STACY設工認第4回に係るコメント回答

令和3年5月19日
原子力科学研究所
臨界ホット試験技術部

(3) コンパクト型ウラン黒鉛混合燃料

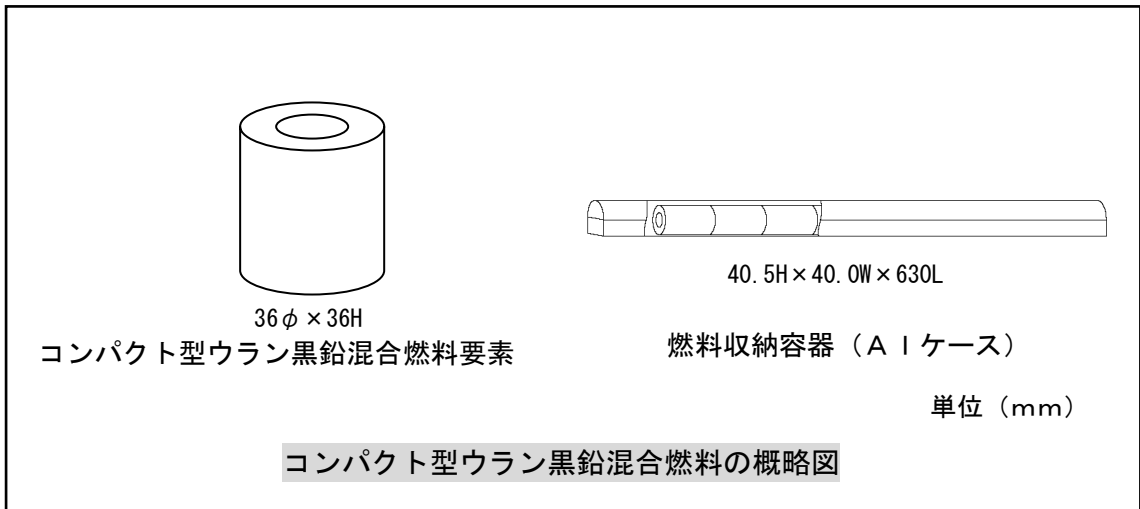
(3) コンパクト型ウラン黒鉛混合燃料

・濃縮度について、幅があるので濃縮度が異なる燃料体の本数

・上記の(3)(4)と同様

項 目		実 機	計算モデル
燃料 ペレット	種 類	ウラン黒鉛混合燃料	ウラン黒鉛混合燃料
	²³⁵ U濃縮度	2.0±0.015 wt% (182本*1)	7 wt%
		4.0±0.045 wt% (364本*1)	
		6.0±0.15 wt% (182本*1)	
	ペレット直径	36±0.2 mm	36 mm
	密 度	20.97±1.0 gU/コンパクト	21.036 gU/コンパクト
燃料部有効長		612±2.55 mm	709 mm
燃料収納 容器	材 料	アルミニウム	減速材に置換

*1：燃料収納容器の本数

(4) ディスク型ウラン黒鉛混合燃料

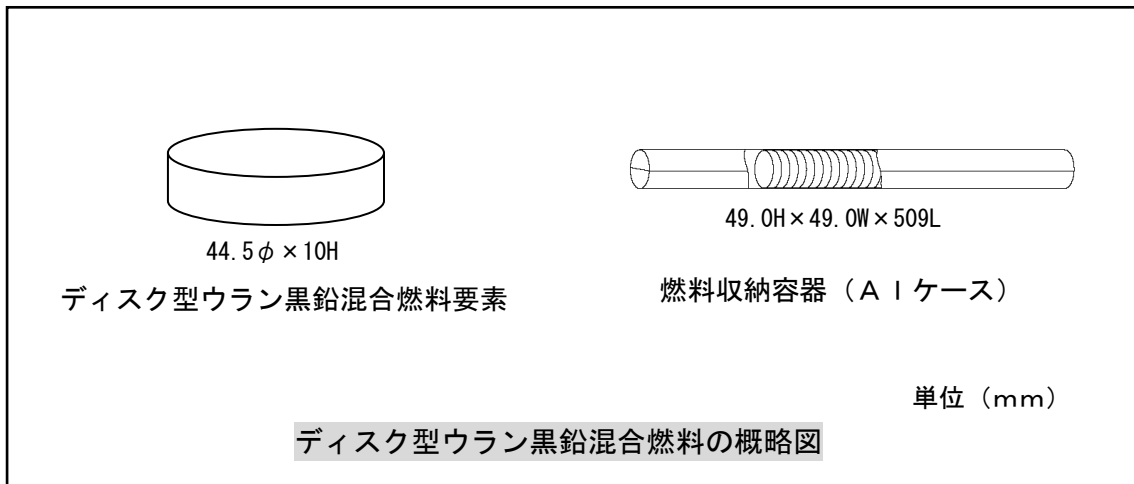
(4) ディスク型ウラン黒鉛混合燃料

・上記のイ．ウ．と同様

項目		実機	計算モデル
燃料ペレット	種類	ウラン黒鉛混合燃料	ウラン黒鉛混合燃料
	²³⁵ U濃縮度	19.85 ^{+0.15} _{-0.35} wt%	22 wt%
	ペレット直径	44.5 ^{+0.0} _{-0.2} mm	49 mm
	密度	2.595 gU/ディスク*1	2.620 gU/ディスク
燃料部有効長		500±5 mm	541 mm
燃料収納容器	材料	アルミニウム	減速材に置換

*1：ディスク型ウラン黒鉛混合燃料は、昭和35年に製作したものであり、当時の製造記録に密度に関する許容値の記載なし。

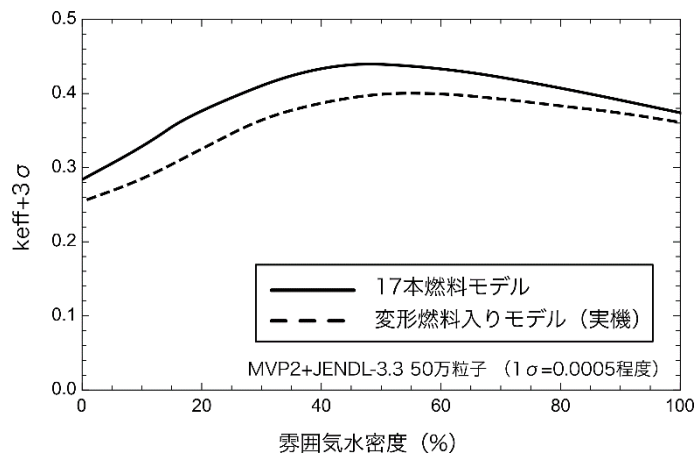
<追加コメント②-1>

有限体系で計算している棒状燃料収納容器について、設置許可および今回の設工認のモデルの違いを説明すること。

項 目		設置許可モデル	設工認モデル
燃料 ペレット	²³⁵ U濃縮度	6 wt%	同 じ
	ペレット直径	8.19 mm	同 じ
	密 度	95 %TD (10.4 g/cm ³)	同 じ
燃料部有効長		1500 mm	同 じ
被 覆 管		減速材に置換	同 じ
ボロン板	厚 み	3 mm	同 じ
	幅	棒状燃料格子の大きさ	同 じ
	長 さ	1500 mm (燃料部有効長)	1267 mm (設計仕様の寸法公差 を考慮)
	密 度	950 mg/cm ³	同 じ
体 系		無限体系	アイランド (棒状燃料 6 × 6 配列) を 2 行 6 列 (実機に同じ) に並べた 有限体系
反射体条件		上部に 30cm 厚水反射体、 下部に 40cm 厚コンクリ ート反射体	周囲 (上部、下部及び側 部) に 40cm 厚コンクリ ート反射体

図⑩-1 設工認申請漏れがないことの確認に係る作業体制図

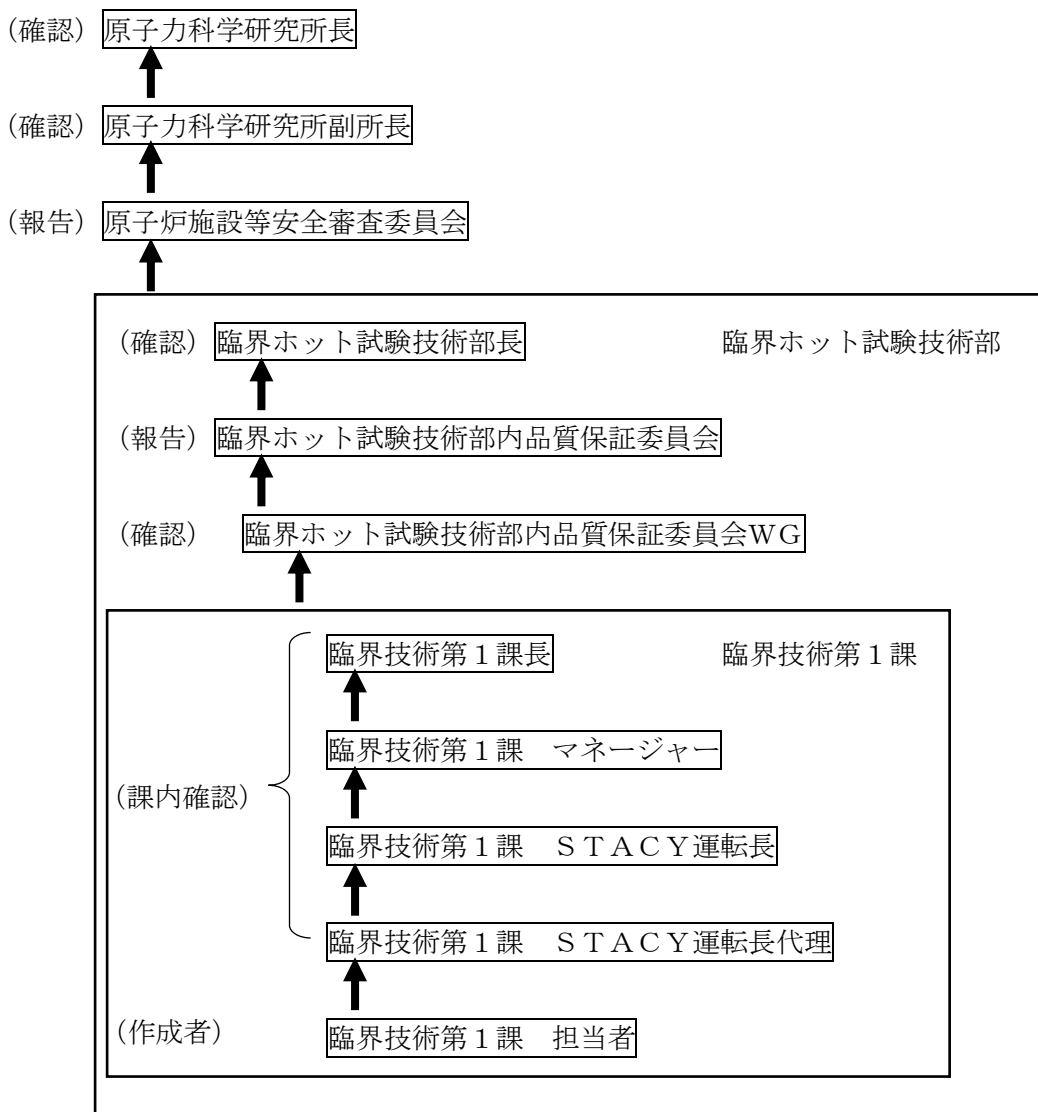
漏れ確認については、JAEAとしてどのように申請漏れがないことを確認したのか、作業手順、確認プロセス及び確認プロセスの妥当性を確認する。

本確認作業に係る実施体制図を図⑩-1 に示す。

確認作業はまず初めにSTACY施設の保守管理を担当する原子力科学研究所臨界ホット試験技術部臨界技術第1課の担当者が実施し、担当者が作成した成果物（「許可基準規則への対応と後段規制の関係」、「設工認要否整理表」、「STACY施設の新規性基準対応に係る設工認申請一覧（技術基準規則ごと）」）について職制に従い上位職者4名が確認を実施した。

続いて臨界ホット試験技術部内品質保証委員会にワーキンググループを設置し、臨界ホット試験技術部長から指名を受けたもの（3名）により、以降に示す課内で実施した確認作業のプロセスの妥当性について確認を受けた。
